改善箇所説明図

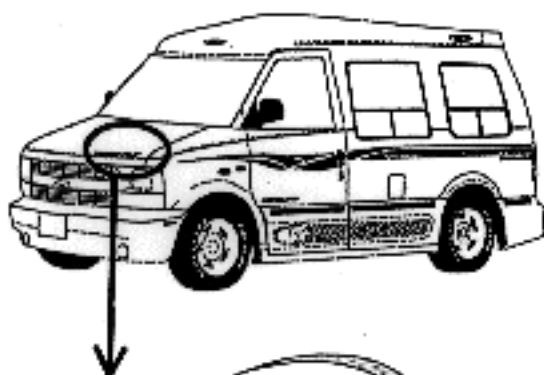
基準不適合発生箇所

原動機の点火系統において、点火用高圧配線の取回しに不適切なものがあり、当該点火用高圧配線と金属製の配管が干渉し、当該点火用高圧配線が損傷し、円滑な原動機の回転が得られず、最悪の場合、触媒コンバータが損傷すると共に、原動機の再始動が出来なくなるおそれがある。

改善の内容

全車両点検し、当該点火用高圧配線の取回しを変更する。
また、触媒コンバータ及び点火用高圧配線が損傷しているものは良品と交換する。
